地下二层平面图 变更前

地下二层平面图 变更后

地下一层平面图 变更前

地下一层平面图 变更后

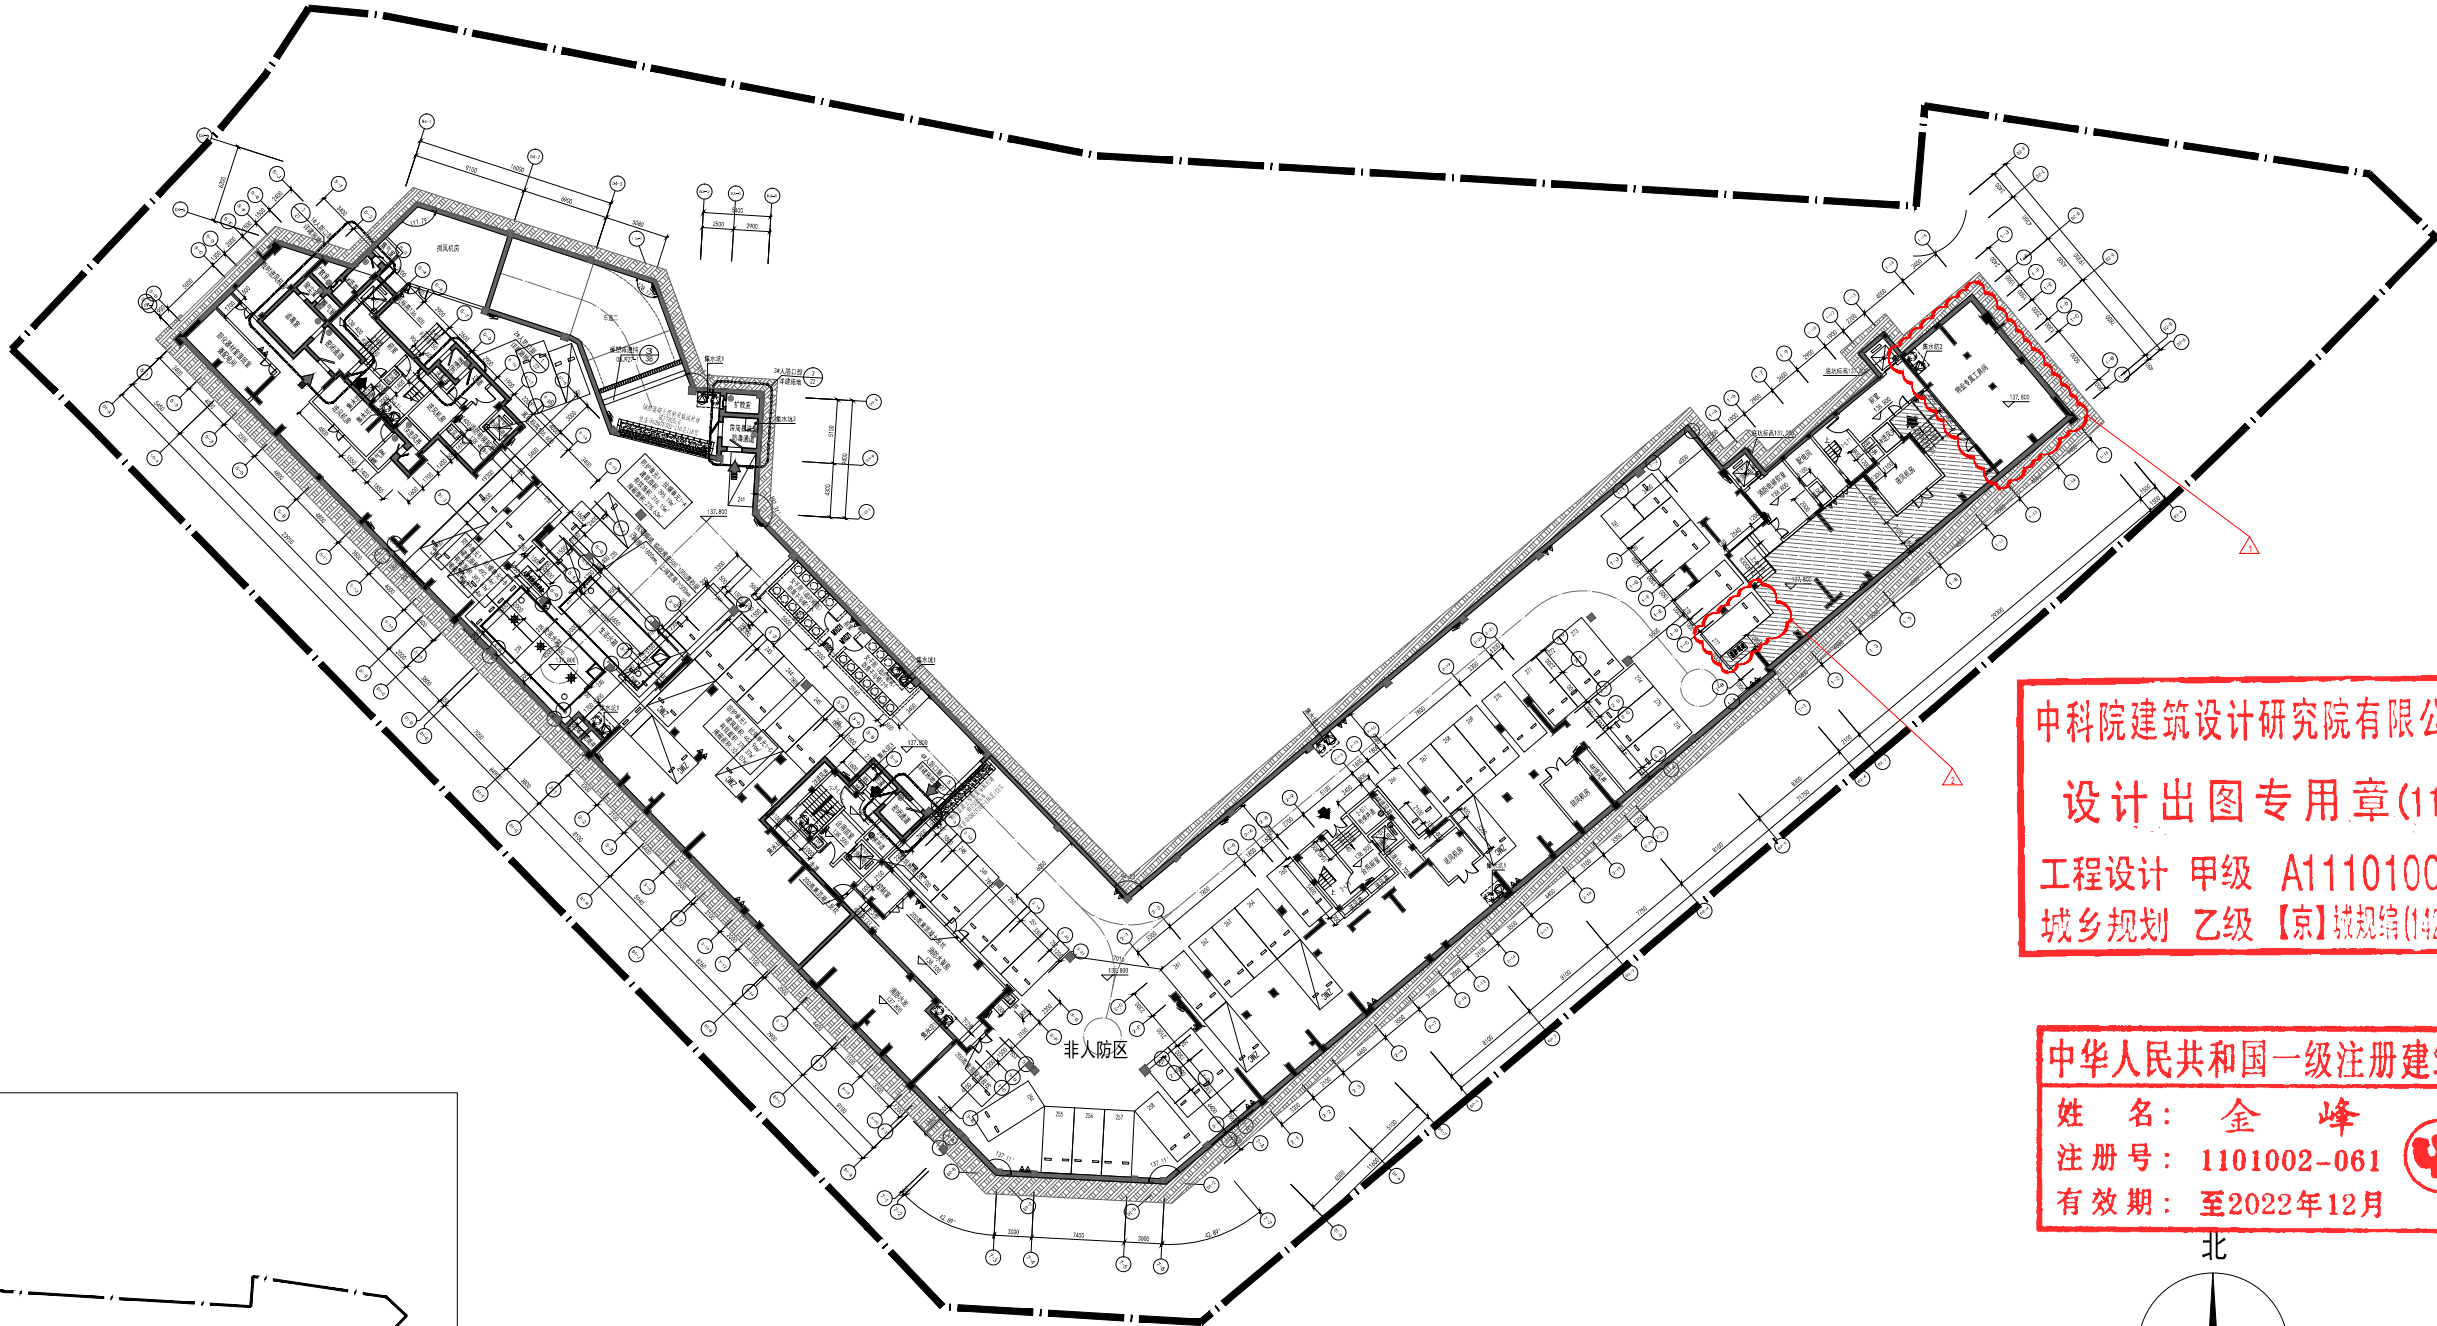
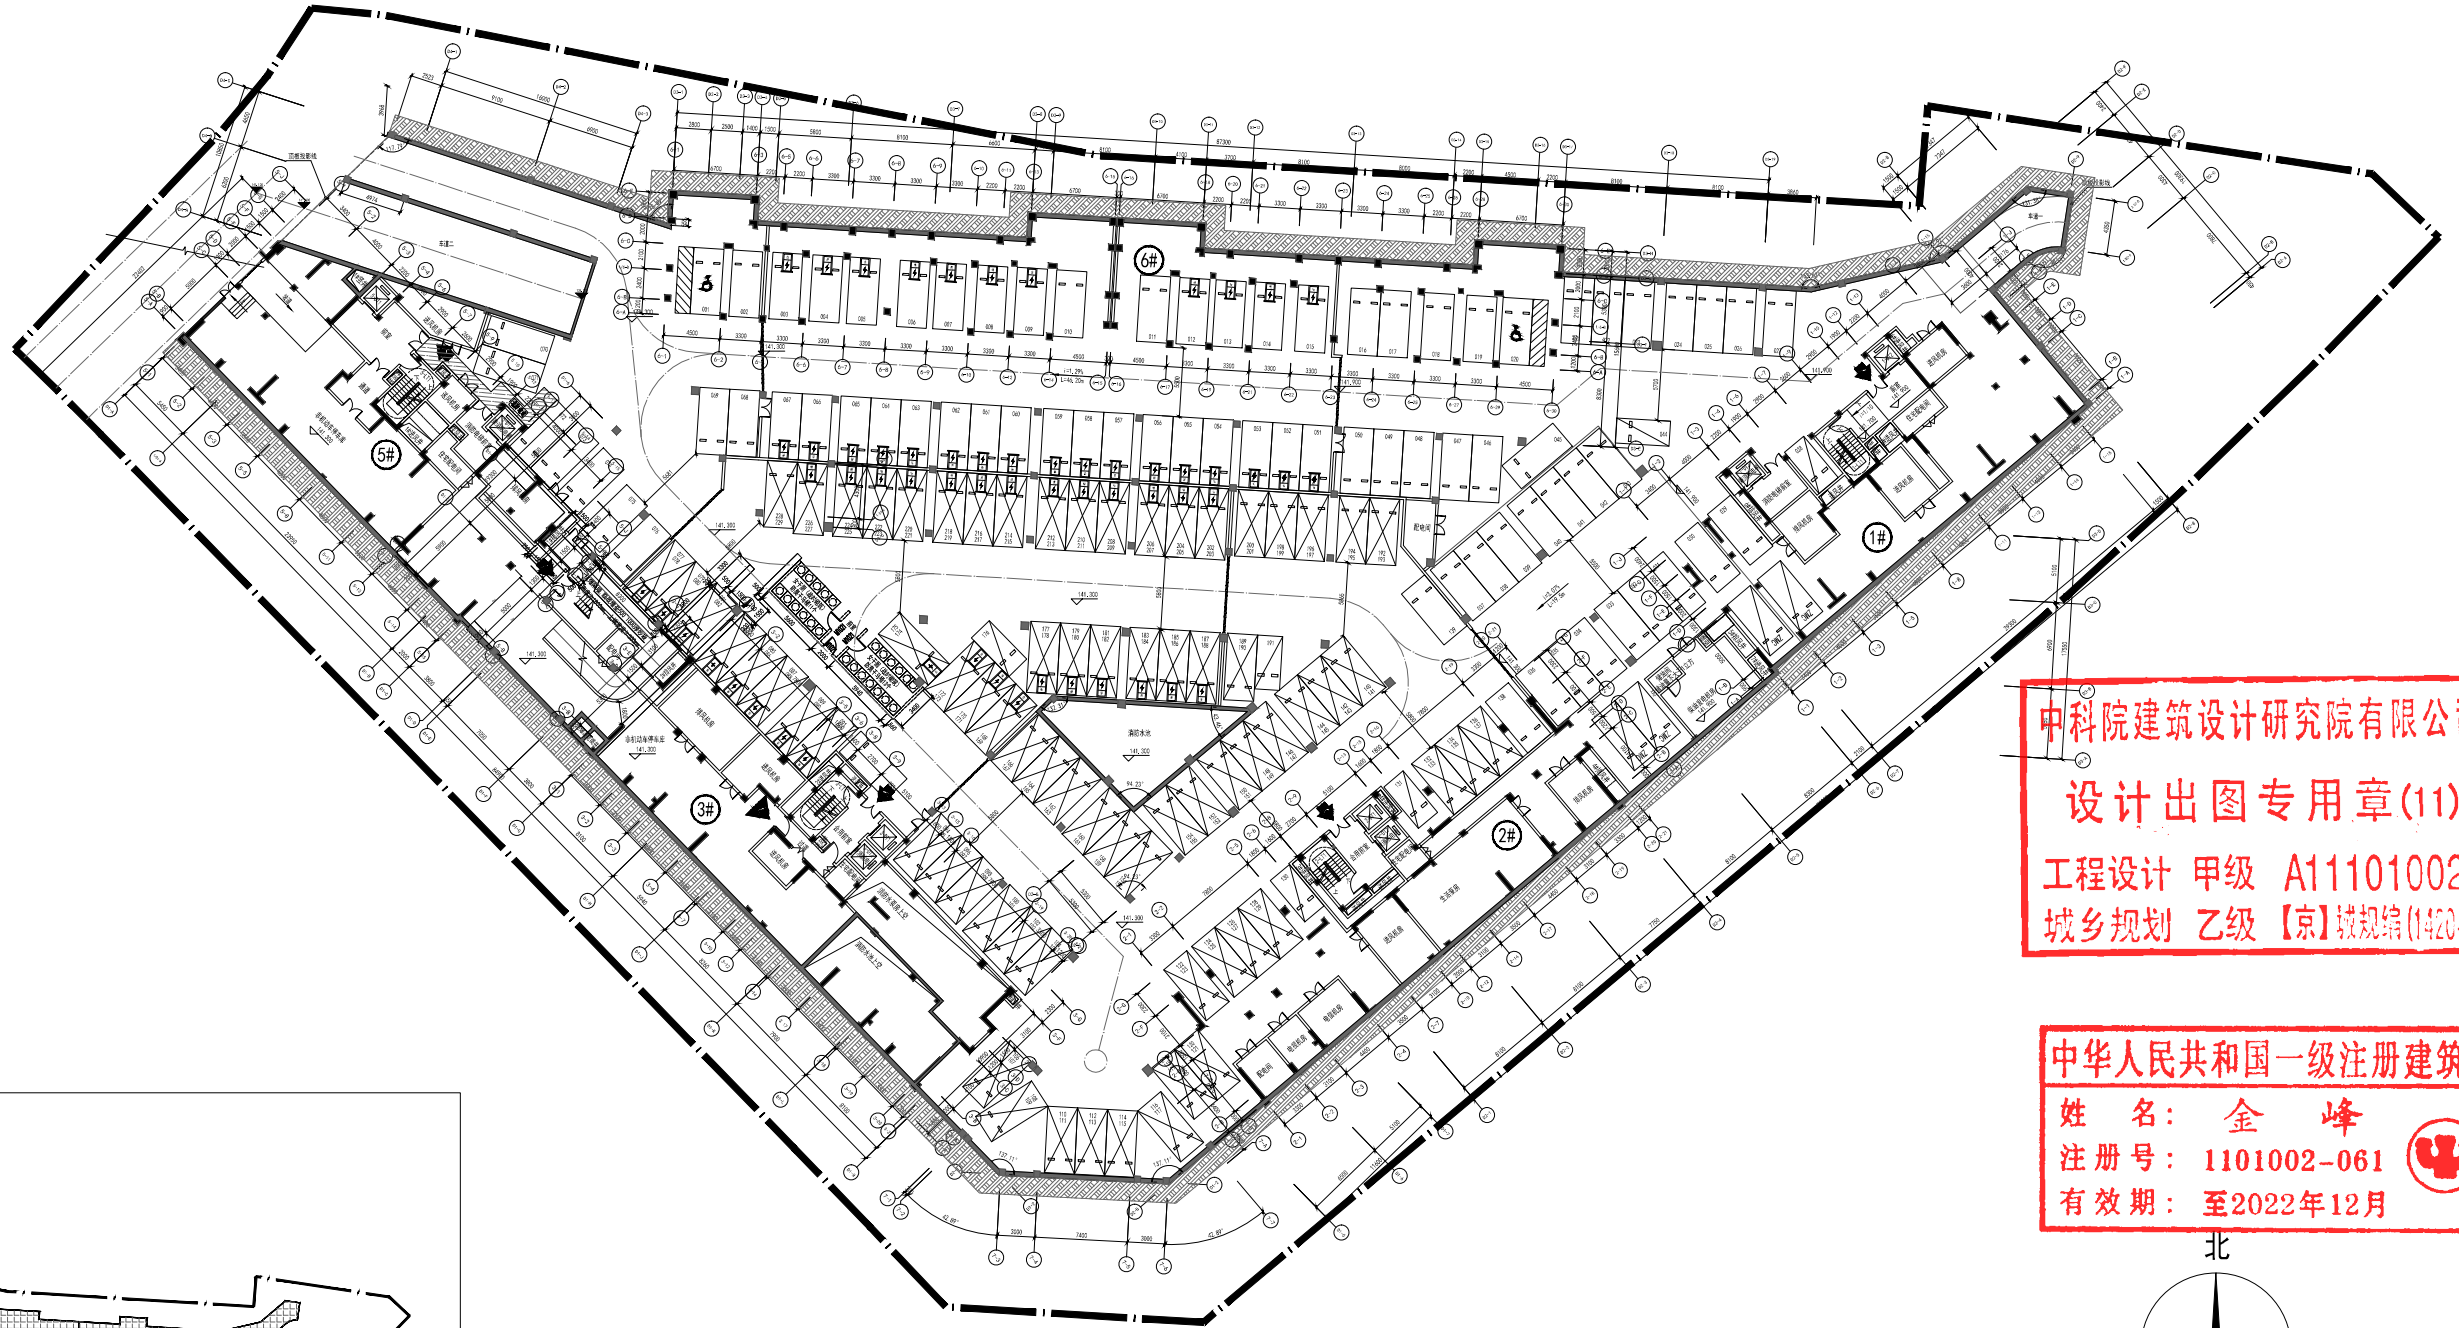
- 1、1-13轴和1-15轴交1-A轴和1-G轴处增加物业专属工具间。
- 2、1-B轴和1-C轴交1-1轴和1-2轴处277号车位与消防通道位置调整。

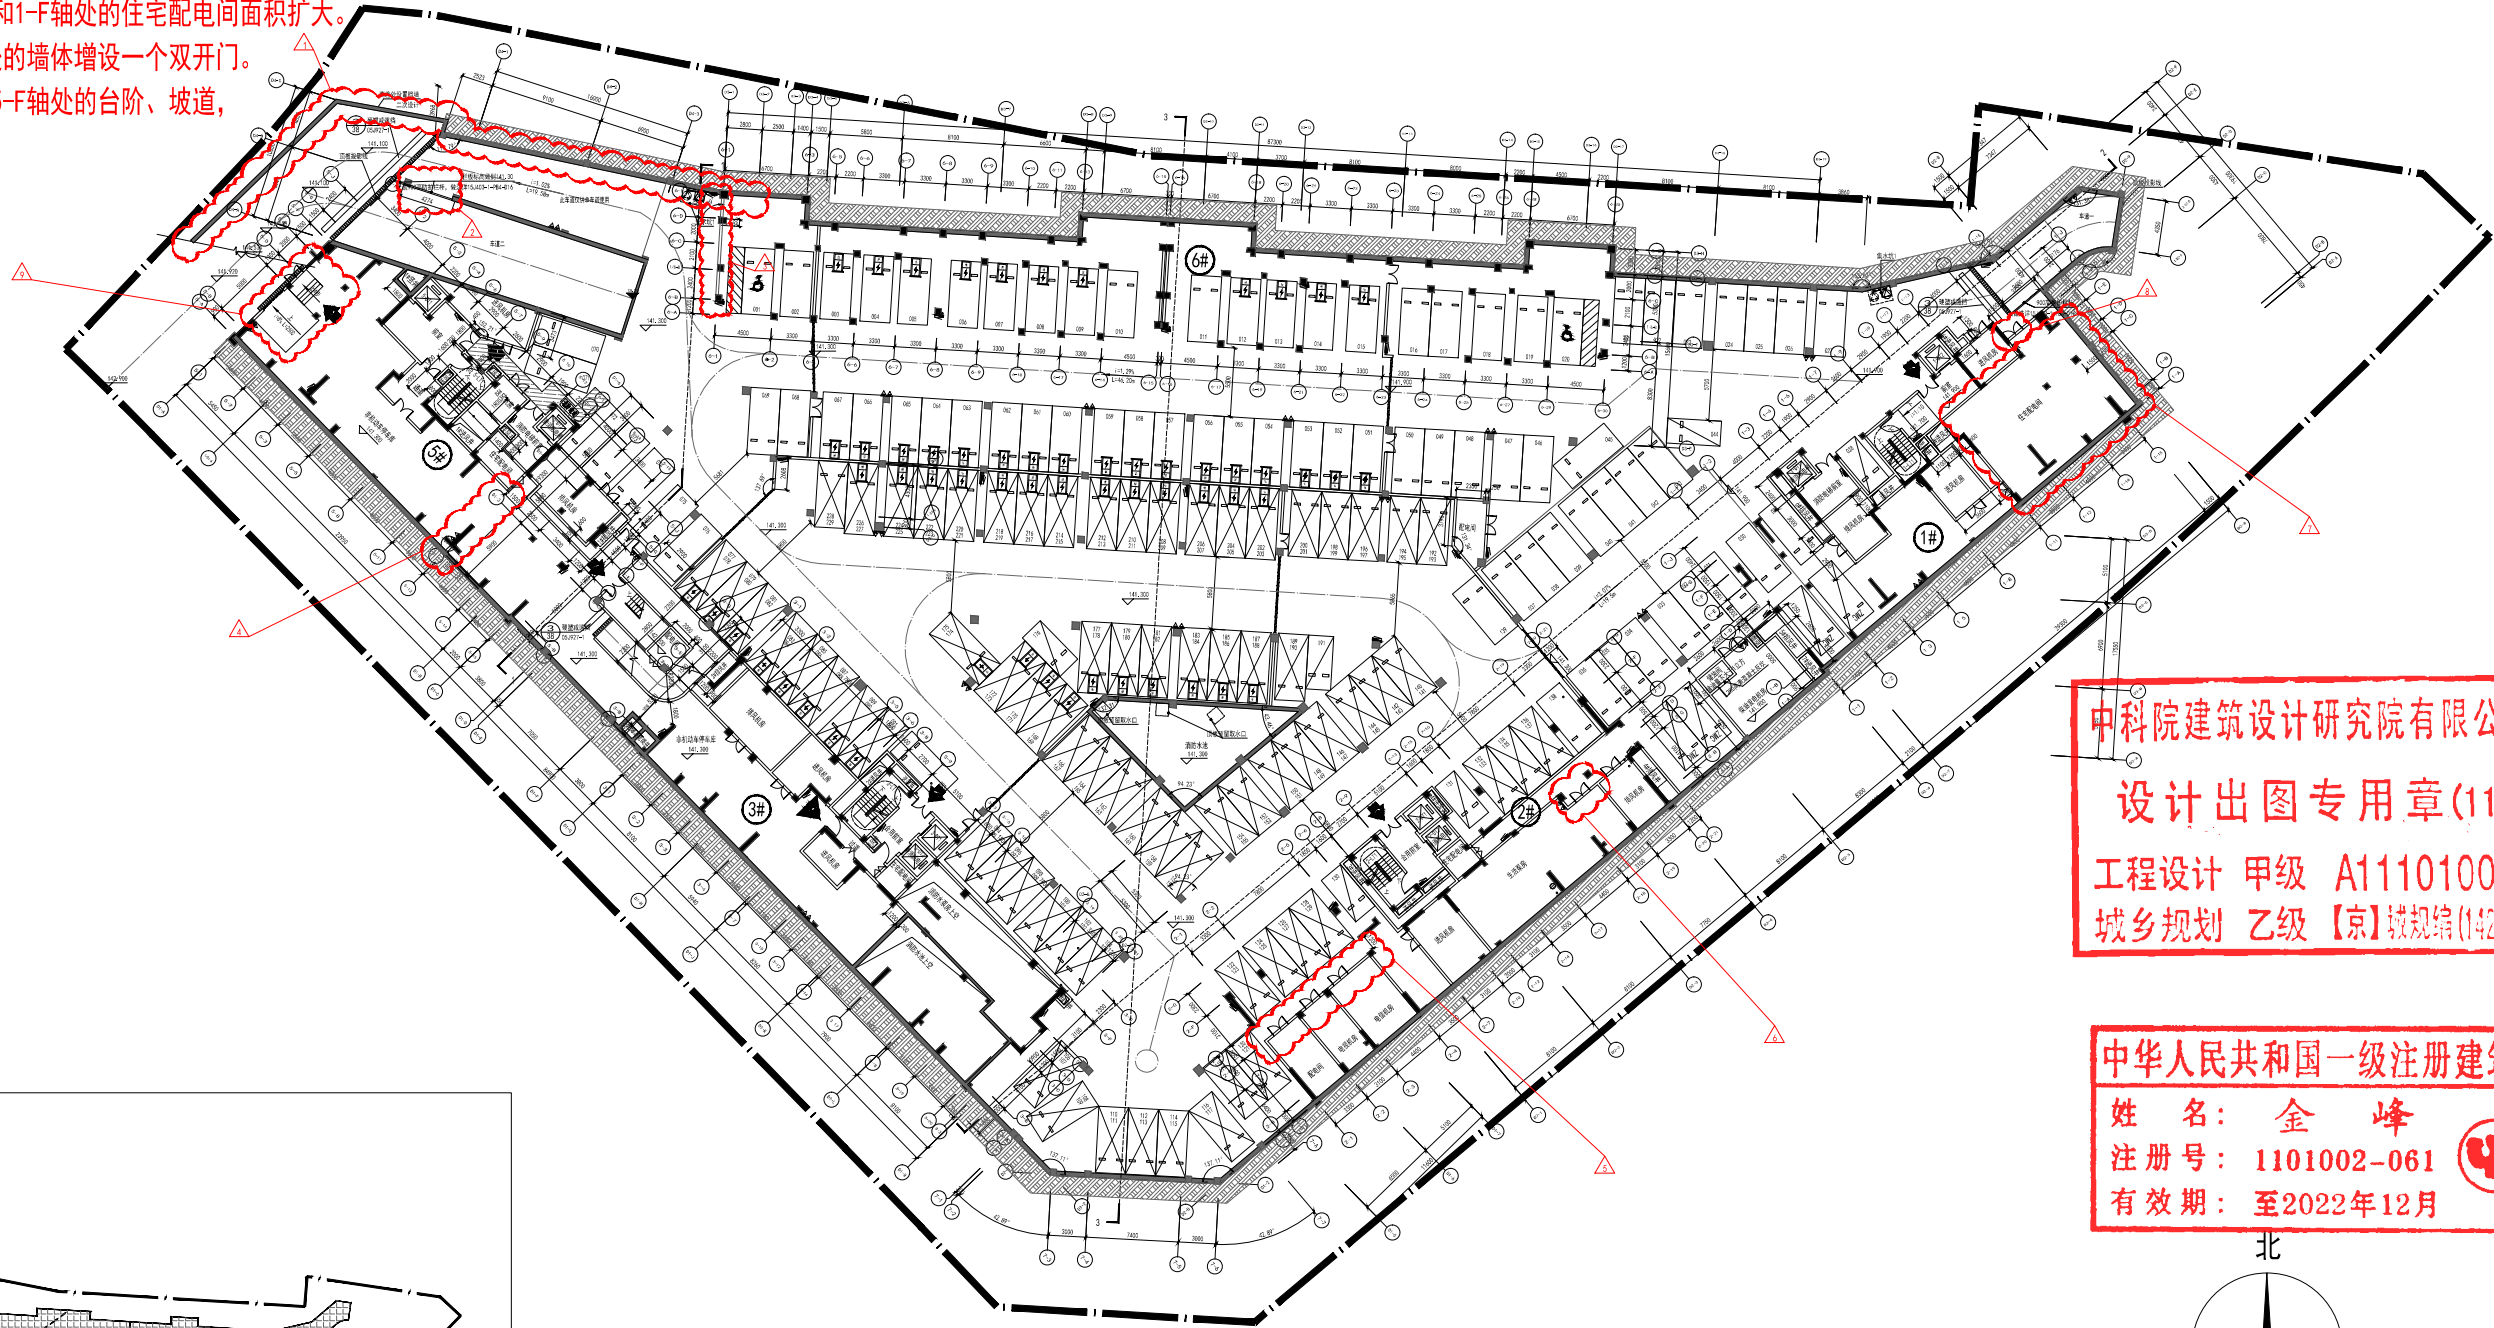
- 1、D4-1轴和D4-3轴交D4-B轴和D4-C轴处的外墙轮廓调整;
- 2、D4-B轴交D4-1轴处墙体调整为防护栏杆及柱子移位;
- 3、6-1轴交6-B轴和6-E轴处增加砖砌墙体;
- 4、5-13轴交5-B轴与5-C轴处墙体取消, 和第三防火分区合并为一个防火分区, 防火分区等相应调整;
- 5、2-1轴和2-4轴交2-B轴与2-D轴处的配电间、电视机房、电信机房面积扩大;
- 6、2-12轴和2-19轴交2-A轴和2-D轴处的生活泵房面积扩大;
- 7、1-11轴和1-15轴交1-A轴和1-F轴处的住宅配电间面积扩大。
- 8、1-14轴和1-15轴交-F轴处的墙体增设一个双开门。
- 9、5-1轴和5-2轴交5-A轴和5-F轴处的台阶、坡道, 及门窗位置调整。
